女川原子力発電所2号炉 津波評価について (審査会合からの変更内容)

令和元年7月26日
東北電力株式会社

これまでの審査会合からの変更内容(1/2)

計算領域※6とその水深及び格子分割

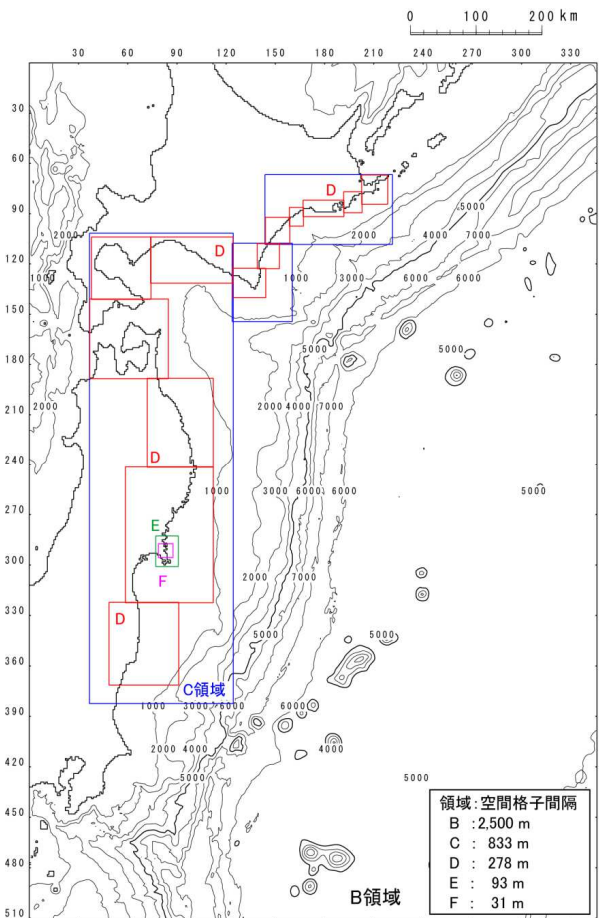
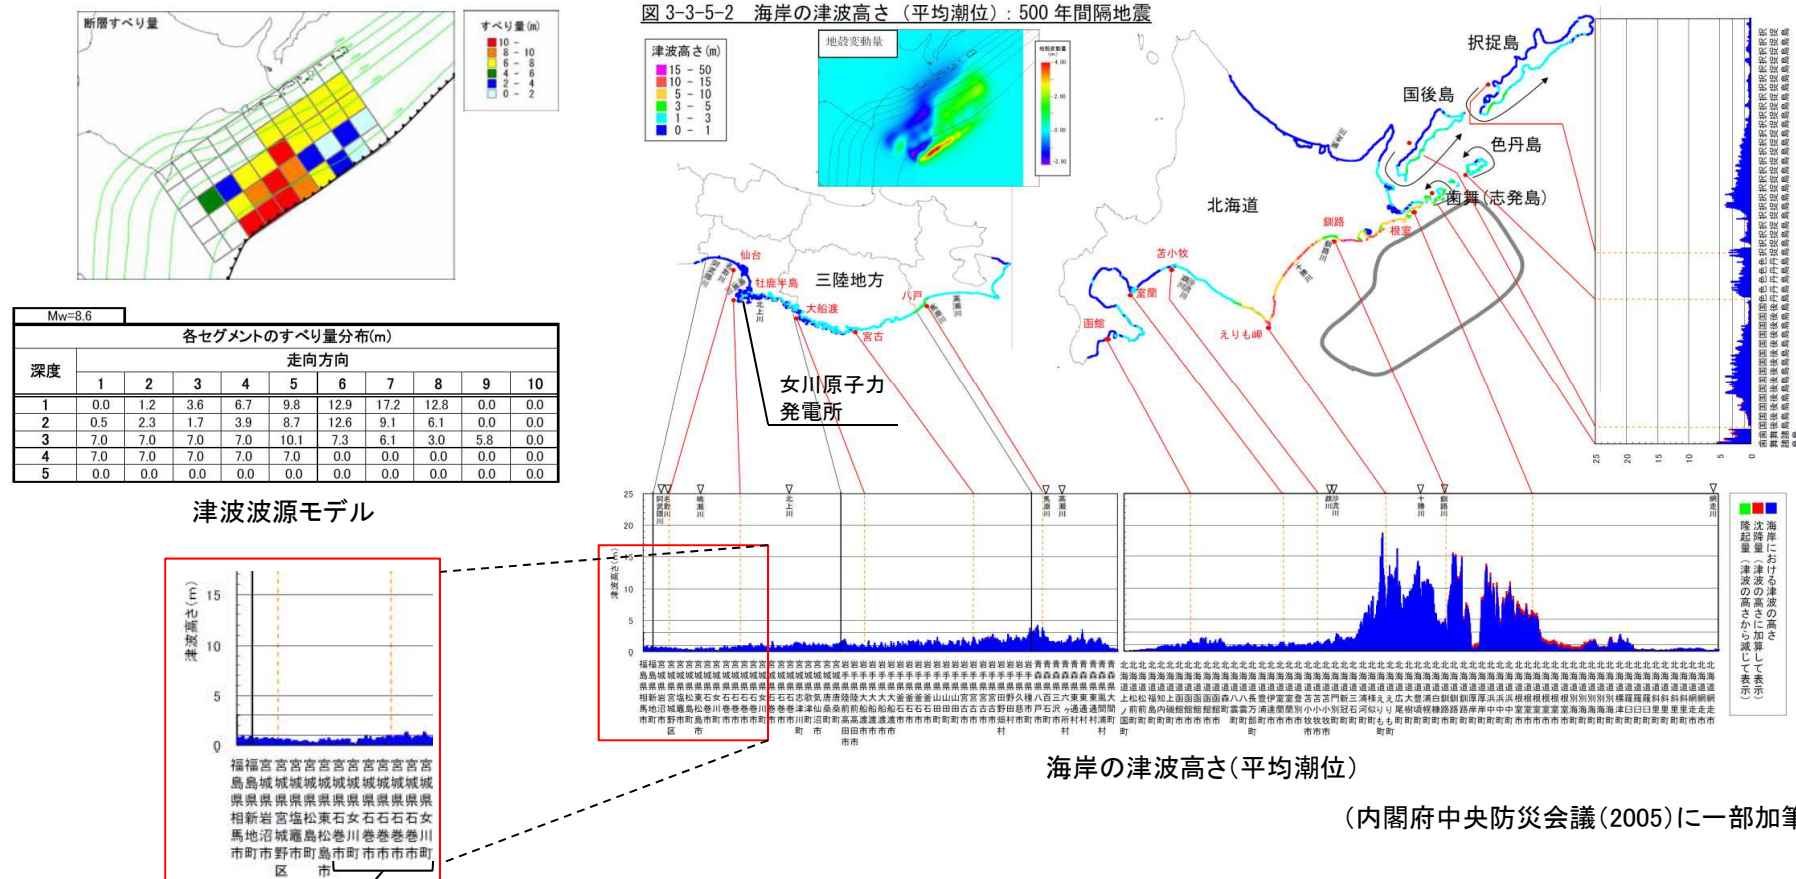
1. 地震に起因する津波の評価 変更内容No.1-1:土木学会(2016)の反映 津波予測解析:計算条件【変更後】

※3: [土木学会\(2016\)](#)では、水深200m以浅の海域を目安に非線形長波式を適用するとしている。これを十分に満足するようC領域以下(水深1500m以浅)で非線形長波式(浅水理論)を適用した。

女川原子力発電所付近

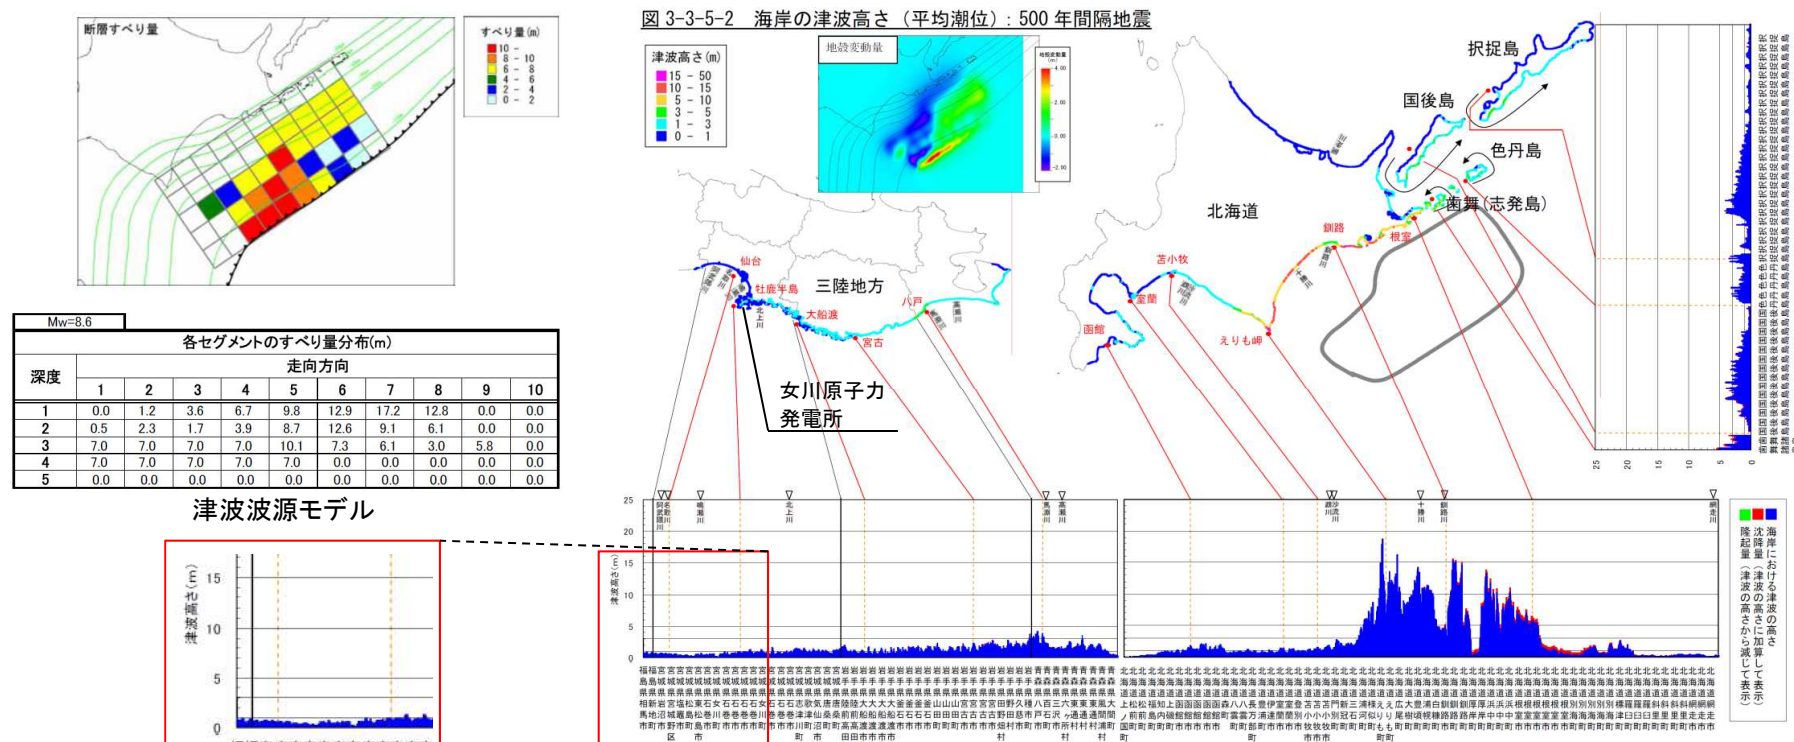
- 千島海溝沿いで発生している巨大地震が敷地に及ぼす影響について文献調査を実施した。
- 地震調査研究推進本部(2017)では、津波堆積物調査等から、北海道東部に巨大な津波をもたらすような地震を「超巨大地震(17世紀型)」と評価し、地震規模については、現時点で解明されている知見の中で最大の地震は17世紀の地震(Mw8.8)であるが、北方領土における津波堆積物の分布が不明瞭であり、規模がより大きくなる可能性があることを踏まえ、Mw8.8程度以上と評価している※1。
- 17世紀に発生した巨大地震について、内閣府中央防災会議(2005)による数値シミュレーション結果によれば、敷地周辺の津波高さは3m以下であり、3.11地震に伴う津波と比較して、敷地に与える影響は小さい。
- また、津波の伝播特性の検討※2からも、日本海溝沿いと比較して千島海溝沿いで発生する巨大地震の影響は小さいことを確認した。

※1:地震調査研究推進本部(2017)を参考に、保守的な評価の観点から、十勝沖から択捉島沖を波源とする巨大地震が発電所に与える影響を検討した。検討結果の詳細は、補足説明資料「I. 2. 千島海溝沿いで発生する津波の影響」に記載。

地震調査研究推進本部による**青森県東方沖**から
房総沖にかけての評価対象領域の区分け
(地震調査研究推進本部(2019))

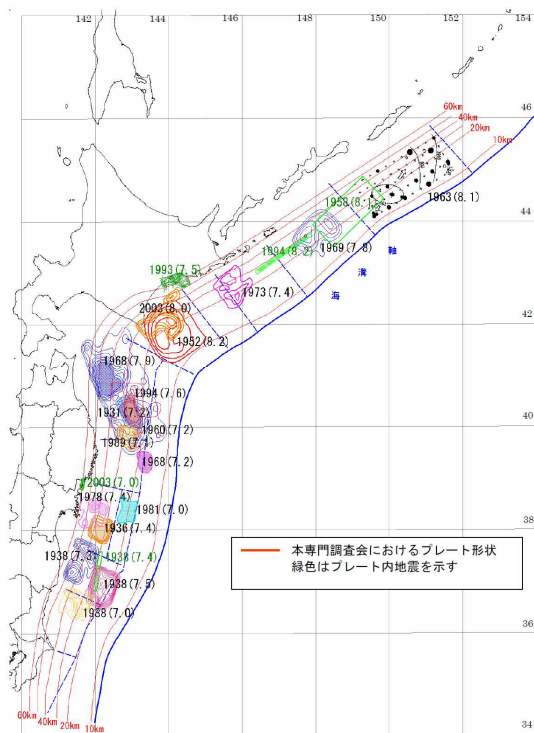
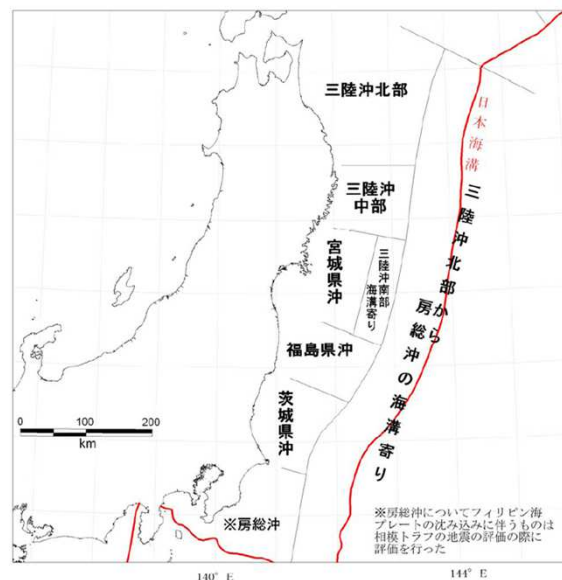
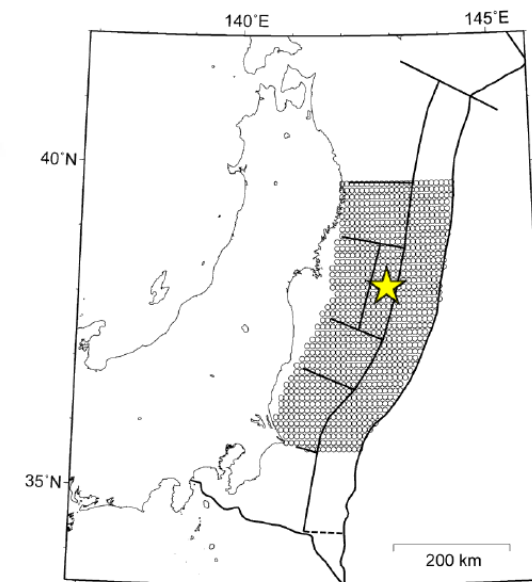
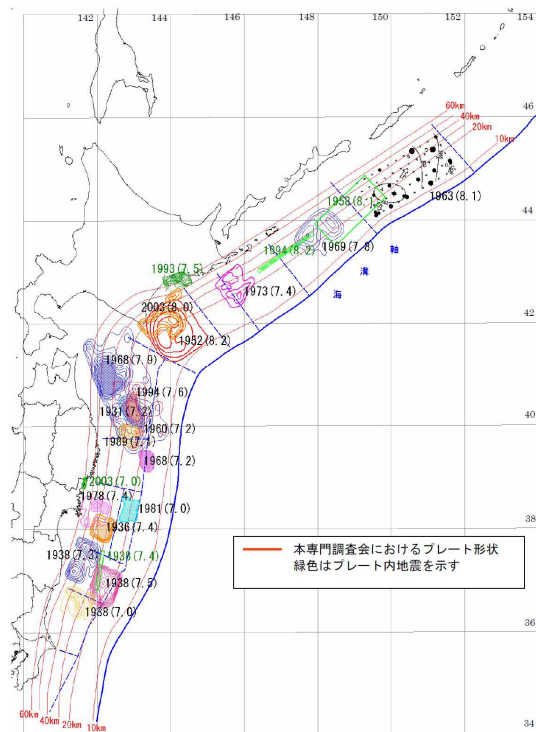
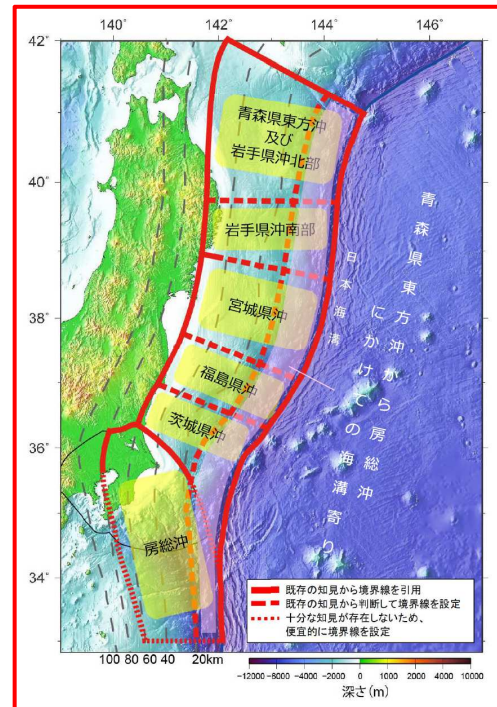
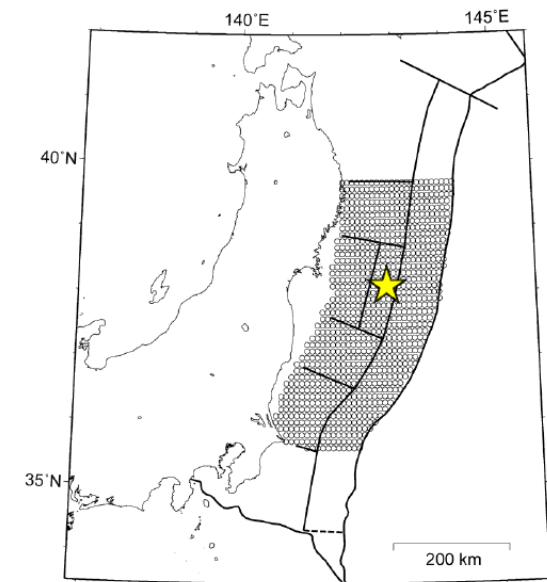
- 地震調査研究推進本部(2019)は、過去に発生した地震等を根拠に、**青森県東方沖**から房総沖にかけての評価対象領域を以下のとおり区分し(中央図)、地震活動の長期評価を実施している。
- 「東北地方太平洋沖型の地震」の次の地震の震源域については、**3.11地震の知見から、「宮城県沖を必ず含み、隣接する領域(岩手県沖南部または福島県沖)の少なくとも一方にまたがり、場合によっては茨城県沖まで破壊が及ぶ超巨大地震である。」**と評価している。また、地震規模については、**「3.11地震を代表値としてM9.0程度。」**と評価している。
- 地震調査研究推進本部(2014a)は、「東北地方太平洋沖型の地震」の想定波源域を**岩手県沖南部**～茨城県沖、その地震規模をMw9.0として、地震ハザードを評価している(右図)。

千島海溝沿い(十勝沖～択捉島沖)の地震発生領域
(地震調査研究推進本部(2017))

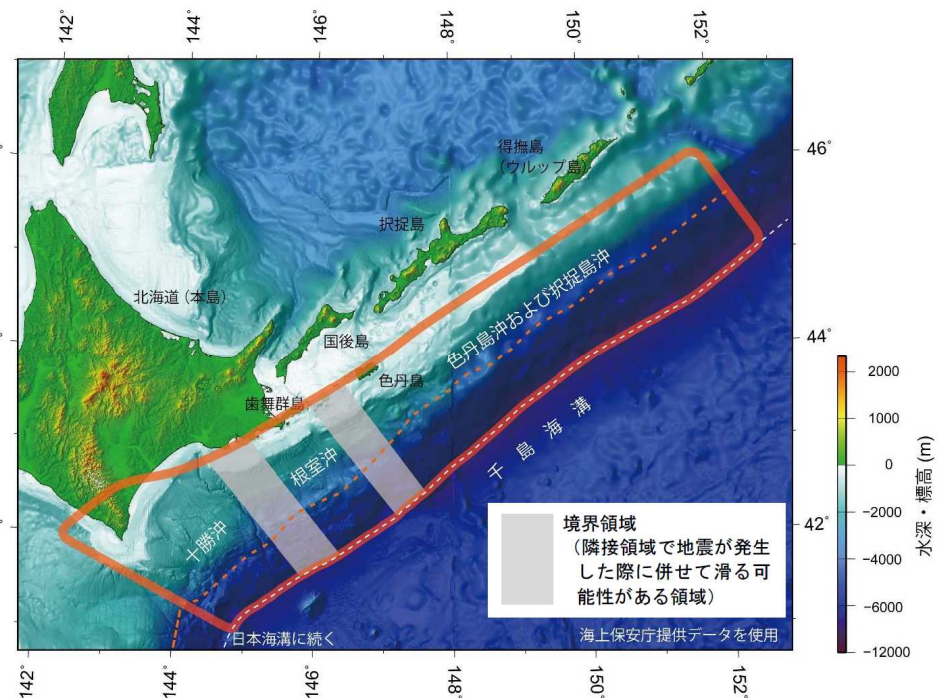
- 千島海溝沿いでは、ほぼ空白域無く既往地震が発生し、各セグメントにアスペリティが分布している。
- 地震調査研究推進本部(2017)では、津波堆積物調査等から、北海道東部に巨大な津波をもたらすような地震を「超巨大地震(17世紀型)」と評価し、地震規模については、現時点で解明されている知見の中で最大の地震は17世紀の地震(Mw8.8)であるが、北方領土における津波堆積物の分布が不明瞭であり、規模がより大きくなる可能性があることを踏まえ、Mw8.8程度以上と評価している。
- 以上を踏まえ、保守的な評価の観点から、十勝沖から択捉島沖を波源とする津波が発電所に与える影響を検討した。

検討用波源モデル
(十勝沖から択捉島沖の連動型地震)

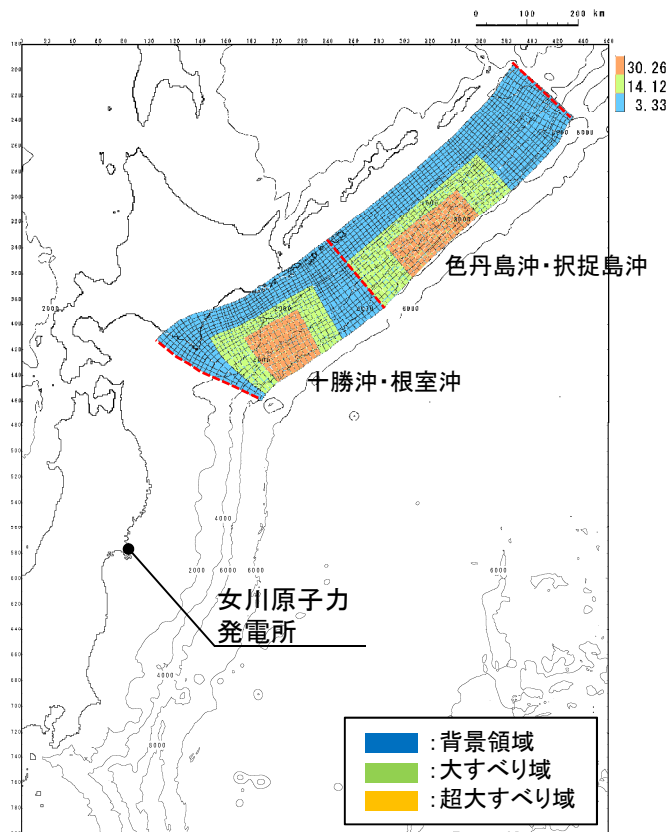
- 大すべり域・超大すべり域の面積, すべり量は, 広域の津波特性を考慮するため, 杉野ほか(2014)の知見を踏まえて設定した。
- 大すべり域・超大すべり域の位置は, 複数セグメントの連動破壊が見られた2004年スマトラ～アンダマン地震のすべり分布ならびに地震調査研究推進本部(2017)による境界領域を考慮して, 十勝沖・根室沖と色丹島沖・択捉島沖のセグメント毎に以下のとおり設定した。
 - 十勝沖・根室沖: アスペリティ分布, 17世紀の地震のすべり量分布及びすべり欠損分布を参考に設定。
 - 色丹島沖・択捉島沖: 発電所に与える影響が大きくなるように, 根室沖側に移動させて設定。

【水位分布及び水位時刻歴波形】

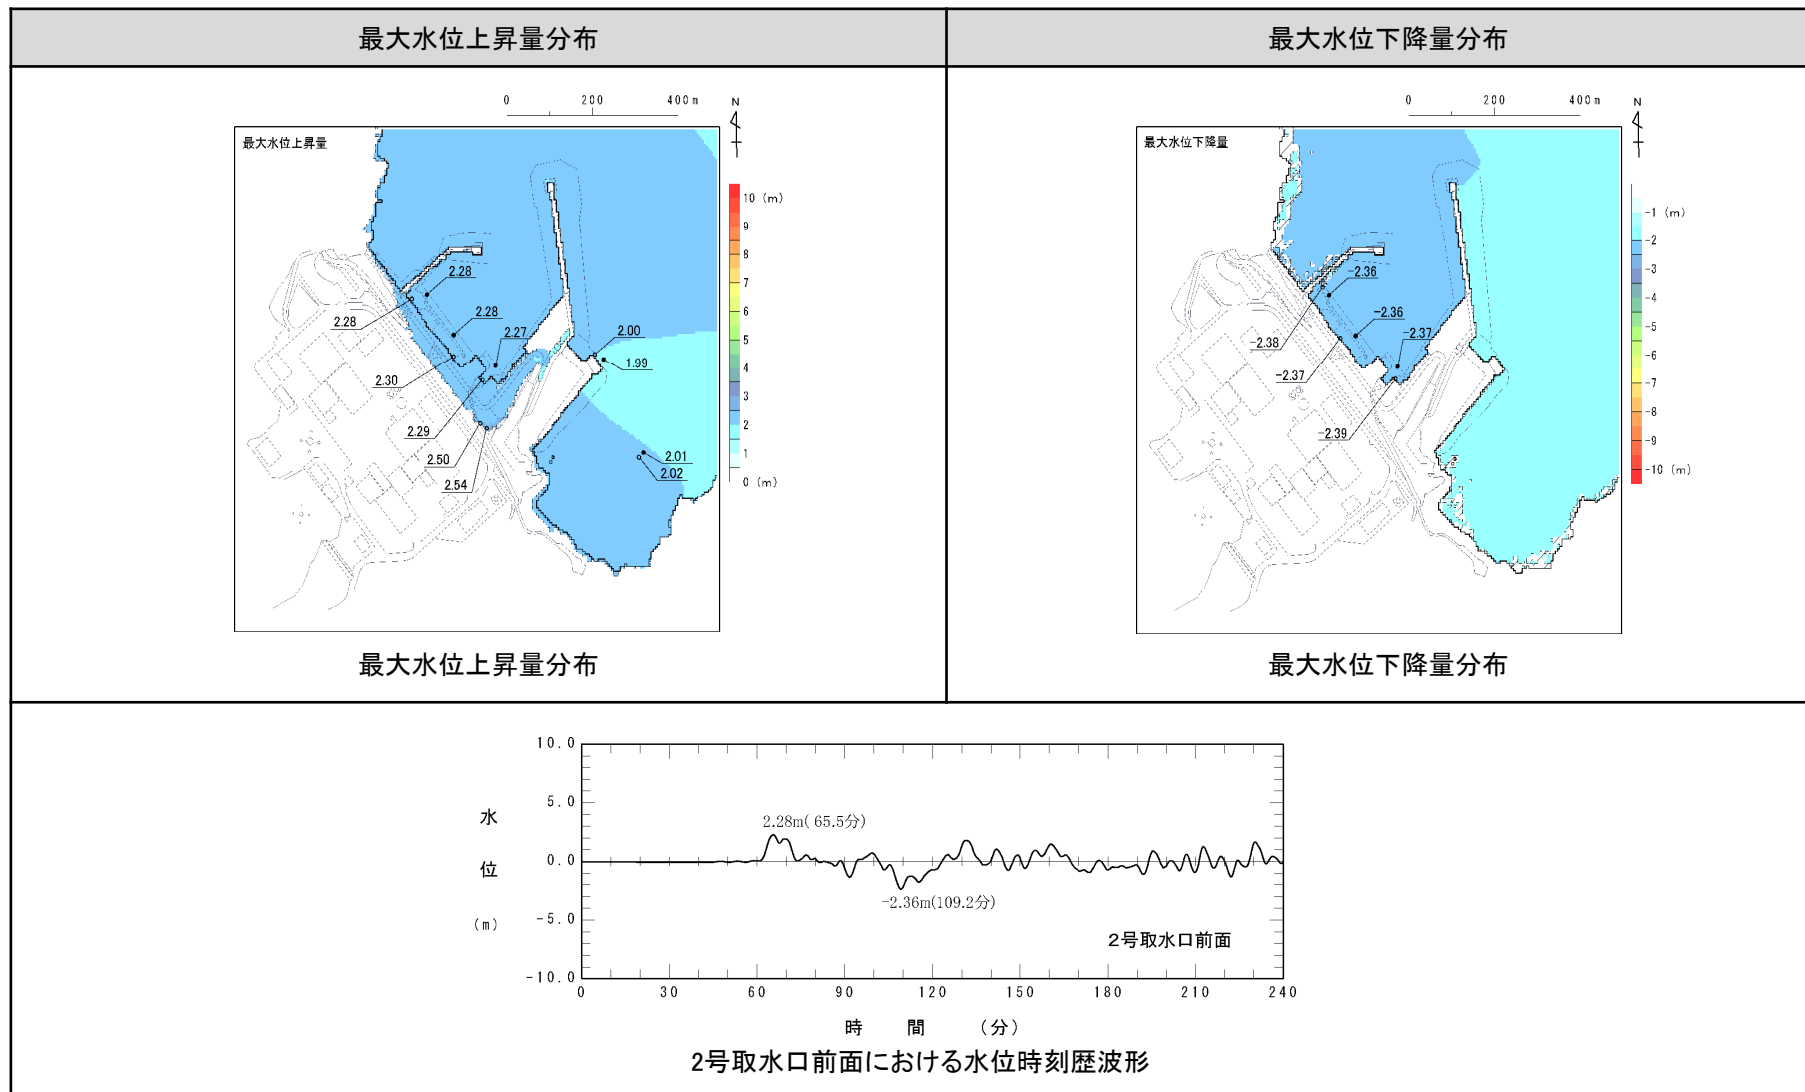
- 保守的な評価の観点から設定した十勝沖から択捉島沖を波源とする津波の数値シミュレーションを実施した結果、最大水位上昇量・下降量は3m程度であり、日本海溝沿いの津波と比較して発電所に与える影響は小さいことを確認した。

地震の発生パターンに関する分岐
 (JTT: 津波地震, JTNR: 海洋プレート内の正断層型地震)
 (土木学会(2011))

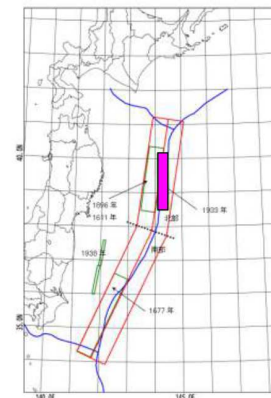
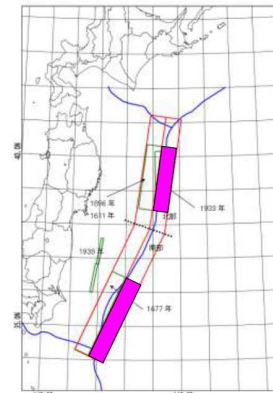
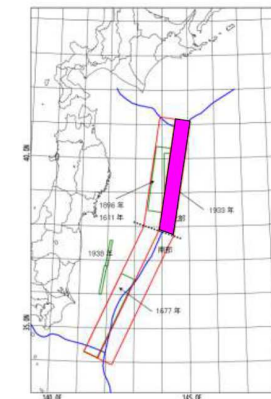
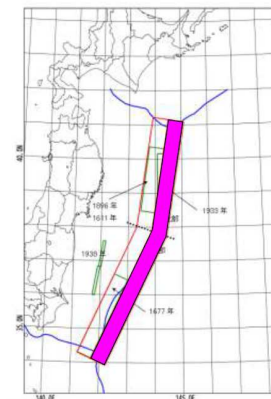
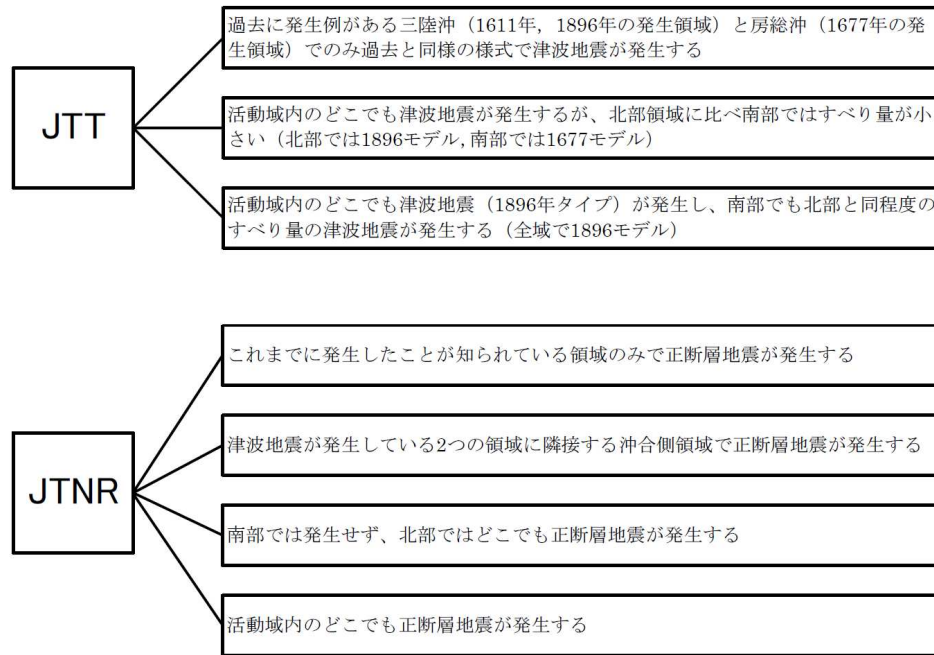
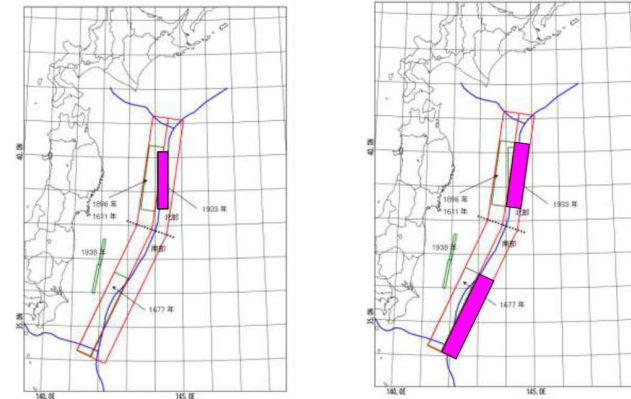
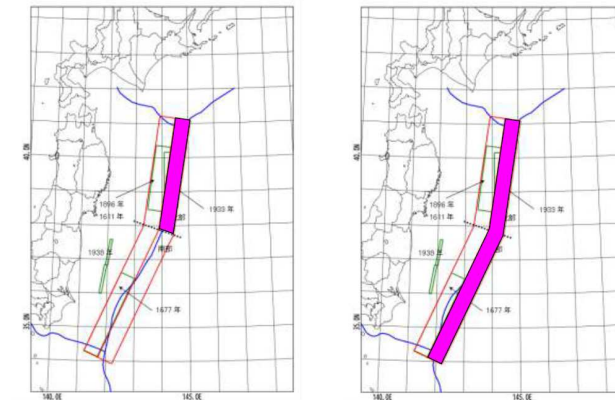
- 土木学会(2011)では, 地震の発生パターンに分岐を設定しているが, 地震調査研究推進本部(2012, 2019)の評価, 3.11地震で得られた知見を踏まえ, 日本海溝沿いのどこでも地震が発生する分岐のみとした。
- なお, 津波地震については, M9クラスの巨大地震と同様に, 3.11地震の応力解放範囲で発電所供用期間中に地震が発生する可能性は小さいと考えられるものの, 津波地震単独で活動する際に必要な歪みは, M9クラスの巨大地震と比較して小さいことを踏まえ, 応力解放範囲で津波地震が発生する場合の分岐を設定した。重み配分については, 重みの配分設定方法(p127)に基づき設定した。
